DETERMINAZIONE DEL DIRIGENTE SERVIZIO VIA/VINCA 17 aprile 2025, n. 170

[ID VIP 13277] - Parco eolico denominato "MACCHITELLI", costituito da 10 aerogeneratori di potenza unitaria pari a 7,2 MW, per una potenza complessiva di 72 MW, da realizzarsi nei Comuni di Turi (BA) e Conversano (BA), incluse le opportune opere di connessione alla RTN, ricadenti anche nel Comune di Casamassima (BA).

Relazione tecnica a supporto dell'istruttoria sul progetto

ID_VIP 13277

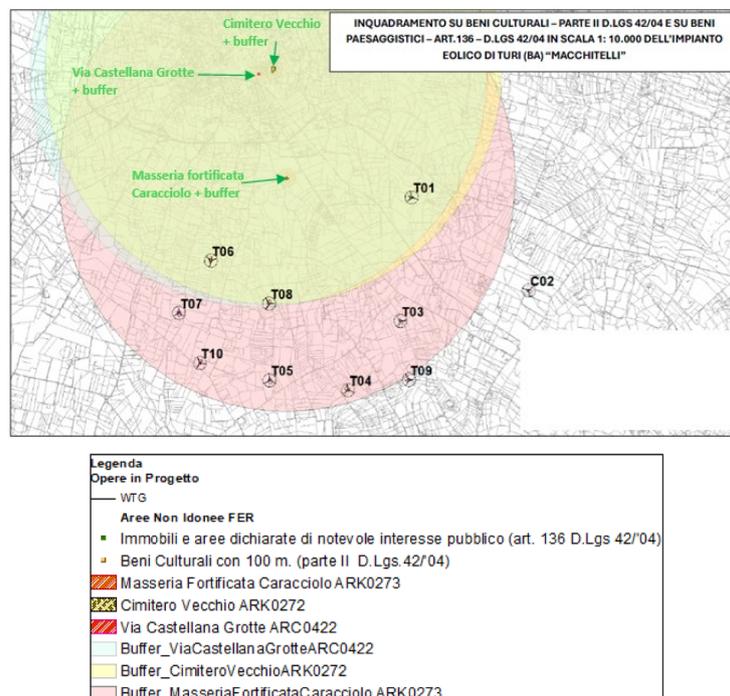
- ricade nella fascia di rispetto dei beni sottoposti a tutela ai sensi della parte seconda del D.Lgs. 42/2004 (3 Km per impianti eolici), in particolare gli aerogeneratori T01 e T06 ricadono nella fascia di rispetto del Vincolo Architettonico istituito ai sensi della Legge 1089 del 20/03/1993 "Cimitero vecchio", gli aerogeneratori T01, T06 e T08 ricadono nella fascia di rispetto del Vincolo Archeologico istituito ai sensi della Legge 1089 del 22/06/1991 "Via Castellana Grotte - Resti di un abitato e necropoli (VI-IV sec. a.c.)", gli aerogeneratori T01, T03, T04, T05, T06, T07, T08, T10 ricadono nella fascia di rispetto del Vincolo Architettonico istituito ai sensi della Legge 1089 del 07/10/1972 "Masseria Fortificata Caracciolo";

- ❖ L'area di impianto NON ricade tra quelle indicate come IDONEE ai sensi dell'art. 20 comma 8 del D.L.gs 199/2021.

Figura 6 – Area buffer 10 Km. Fonte: Elaborato “EOL_SIA_06_studioimpatticumulativievisibilita_fotoinserimenti.pdf - Figura 1. Impianti oggetto della valutazione cumulativa”

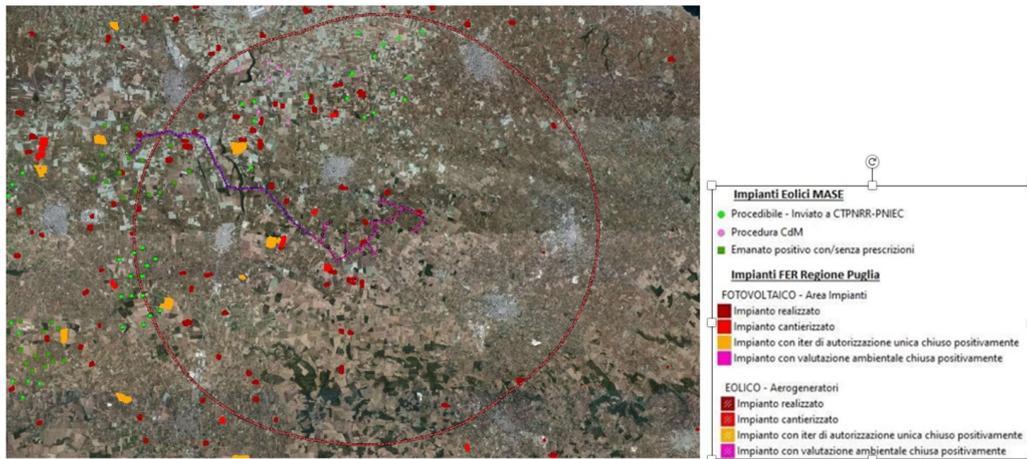
Questo parametro non è rispettato poiché nel raggio di 10 Km sono presenti numerosi impianti autorizzati e con iter autorizzativo in corso.

Il proponente non ha analizzato l’impatto cumulativo in un area buffer di 20 km dall’impianto.

Figura 9 – Mappature dei muretti a secco. Fonte: elaborato EOL-SIA-30_PLANIMETRIAGENERALEDETTAGLIDEIMURIASECCOULTIMO- Tav.01”

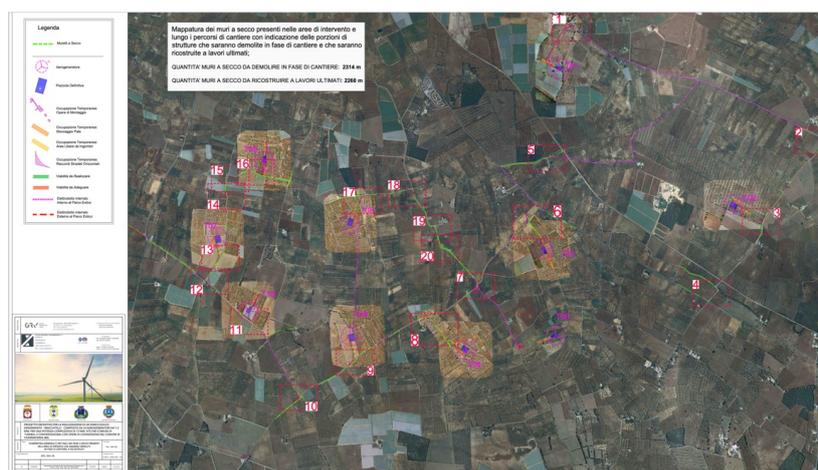
Si riscontra la presenza di muri a secco lungo alcuni lati del perimetro delle particelle che compongono l'area di impianto (cfr. <https://webapps.sit.puglia.it/freewebapps/UDS2011/index.html>). Spesso lungo i muretti a secco è insediata vegetazione naturale sotto forma di macchia arbustiva, che rappresenta un'importante infrastruttura della rete ecologica utile allo spostamento delle specie, risultando rilevante ai fini della conservazione della biodiversità.

Il proponente ha predisposto un documento denominato *Planimetria Generale e Dettagli Muri a Secco* (cfr. *EOL-SIA-30_PLANIMETRIAGENERALEDETTAGLIDEIMURIASECCOULTIMO.pdf*) in cui è stata effettuata la mappatura dei muri a secco presenti nelle aree di intervento e lungo i percorsi di cantiere con indicazione delle porzioni di strutture che saranno demolite in fase di cantiere (pari a 2314 m) e che saranno ricostruite a lavori ultimati (pari a 2260 m).
